Autoriser un projet résidentiel intégré		
Adresse	585, 589, 593, 597, 601, 605, 609 et 613, chemin d'Aylmer	
Zone	Ha-14-103	
Secteur	Aylmer	
District	Deschênes (3)	
Conseiller/Conseillère	Caroline Murray	
Année de construction	N/A	
Classe d'usage	Habitation (h)	
Structure de bâtiment	Isolée	
Nombre de logements	88	
Nombre d'étages	2 étages	
Toiture (revêtement)	Membrane élastomère et bardeau d'asphalte	
Revêtement(s) extérieur(s)	Briques et métal	
Liste patrimoine bâti	Non	
Valeur patrimoniale	N/A	
État de vétusté	N/A	
Évaluation municipale	Terrain : 525 700 \$	
Règlements concernés	Effets de la demande	Recommandation SUDD
Plan d'implantation et d'intégration architecturale numéro 505-2005 Projets résidentiels intégrés et projets mixtes intégrés Secteurs d'insertion villageoise, champêtre et commerciale	Autoriser la construction d'un projet résidentiel intégré de 8 bâtiments totalisant 88 logements.	Non recommandé

PIIA – Autoriser un projet résidentiel intégré – 585, 589, 593, 597, 601, 605, 609 et 613, chemin d’Aylmer – District électoral de Deschênes (3) – Caroline Murray

Que le Service de l’urbanisme et du développement durable (SUDD) recommande **de ne pas approuver**, un pro

Annexe 5 : Plan d'aménagement

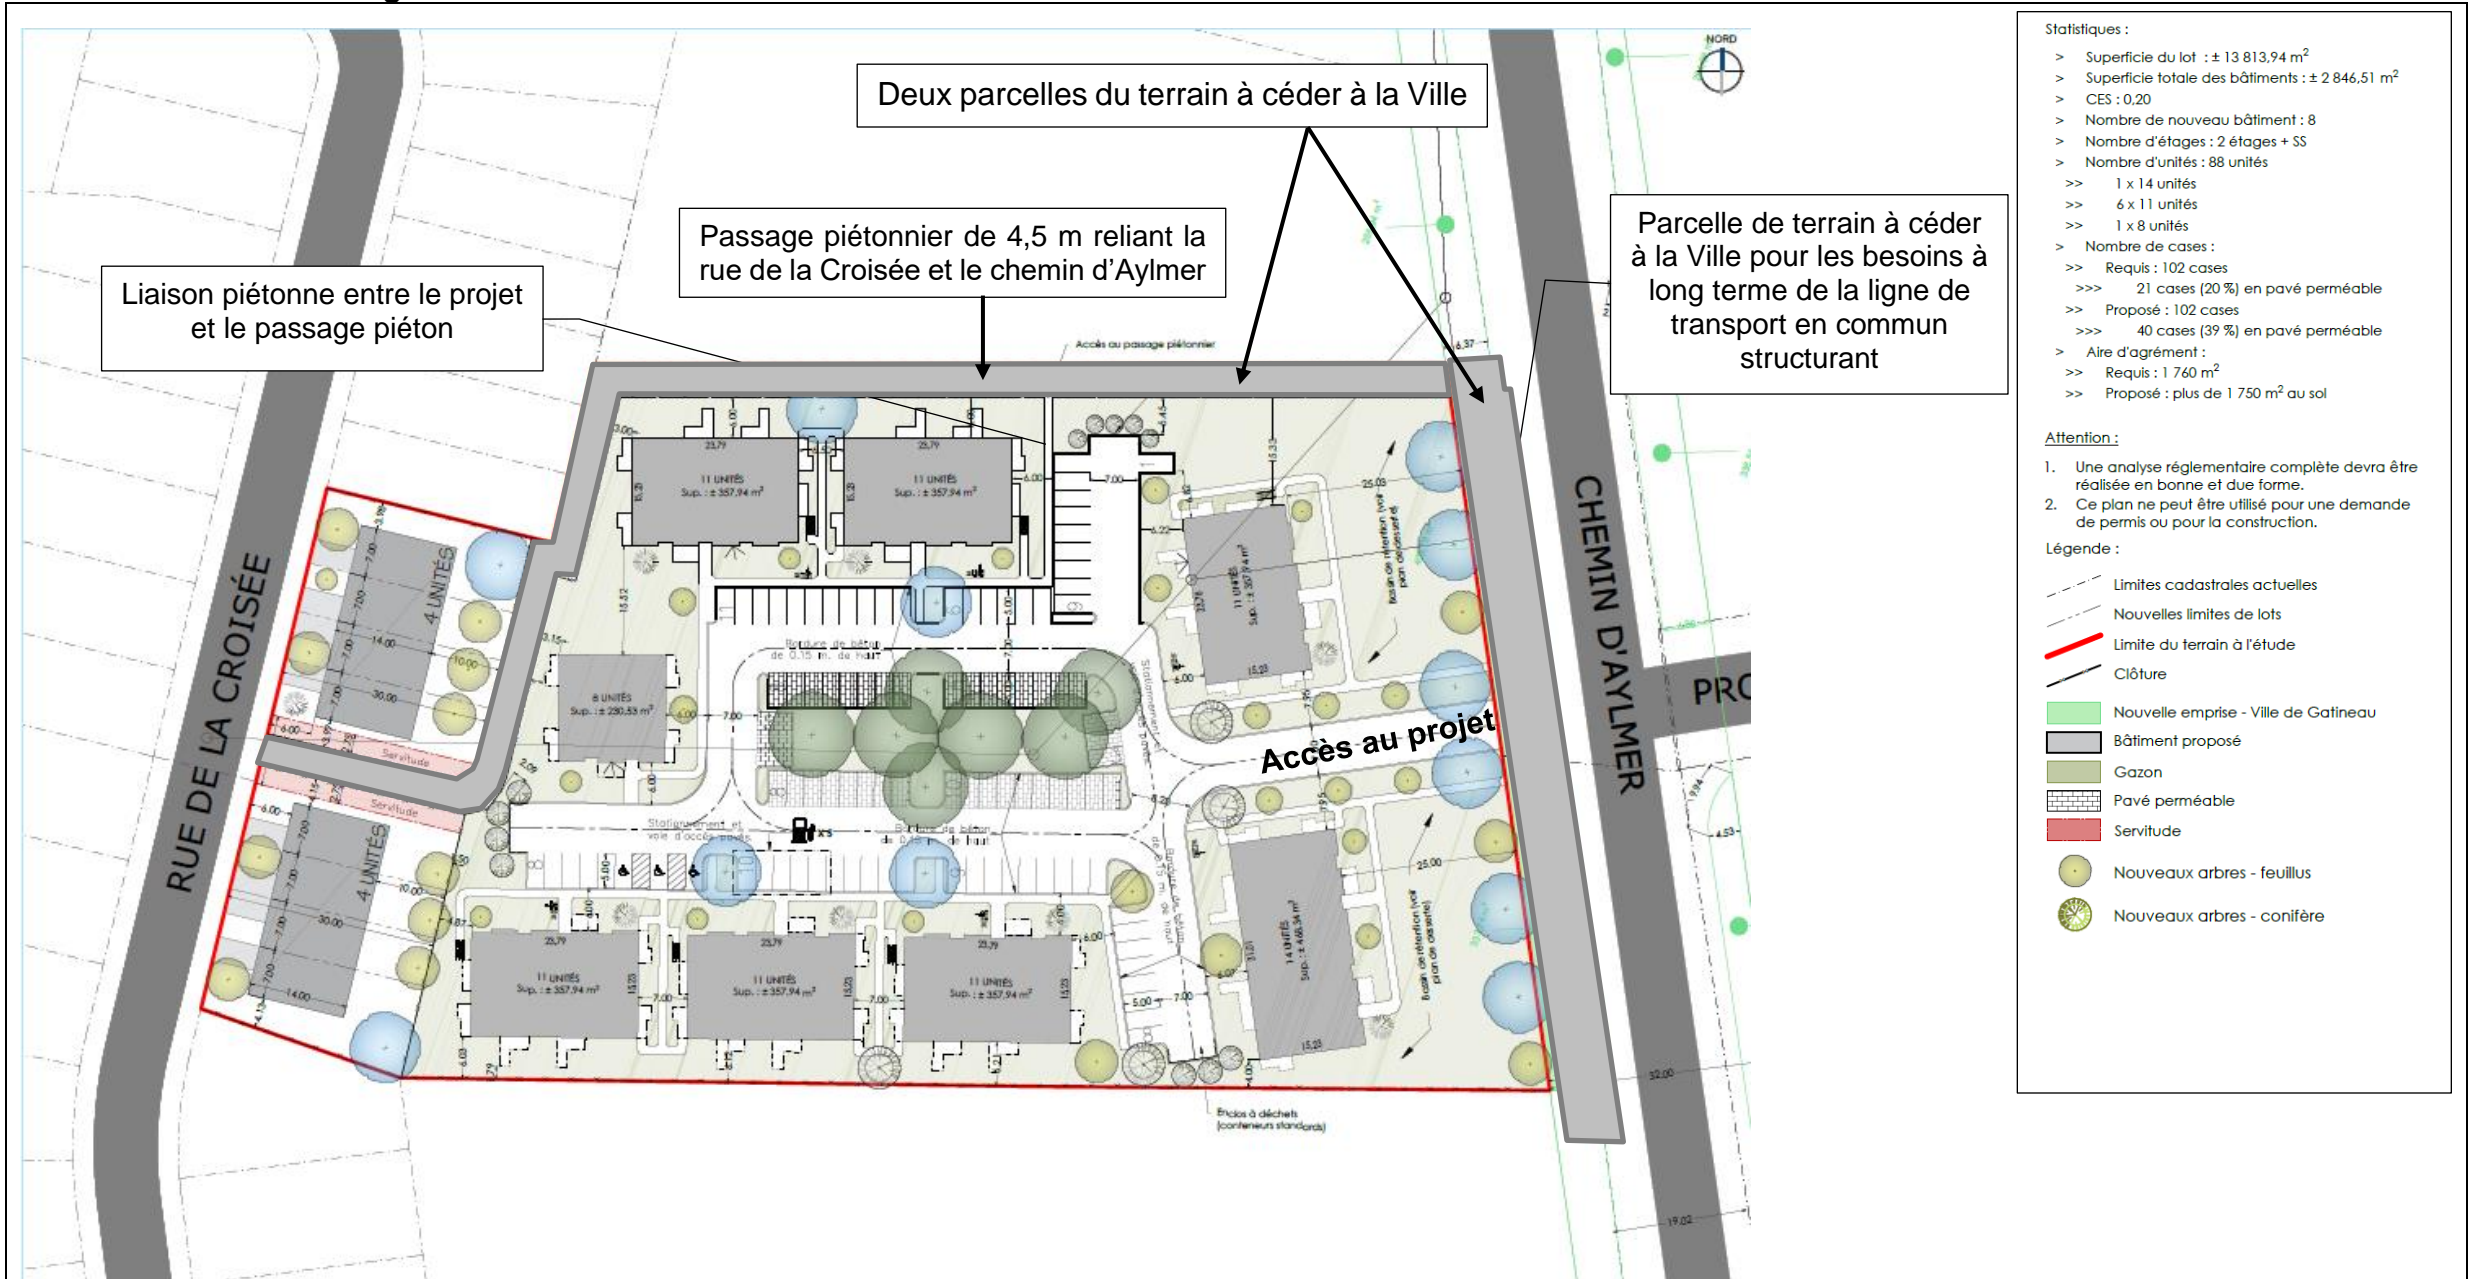
- Un seul accès véhiculaire au terrain est prévu à partir du chemin d'Aylmer qui est un axe à forte circulation (reliant le secteur d'Aylmer aux autres secteurs de la Ville), alors que la première variante présentée au CCU du 23 octobre 2023 proposait un accès au projet à partir de la rue de la Croisée qui est une rue locale. Le consultant du promoteur en matière de mobilité (CIMA+) et le Service de la mobilité de la Ville ne recommandent pas d'accès à partir du chemin d'Aylmer relativement aux enjeux futurs de sécurité et de mobilité.
- Cet accès va également impliquer une coupe d'arbres le long de l'ouverture du nouvel accès sur le chemin d'Aylmer.

– Un seul accès véhiculaire au terrain est prévu à partir du chemin d’Aylmer qui est un axe à forte circulation (reliant le secteur d’Aylmer aux autres secteurs de la Ville), alors que la première variante présentée au CCU du 23 octobre 2023 proposait un accès au projet à partir de la rue de la Croisée qui est une collectrice locale.
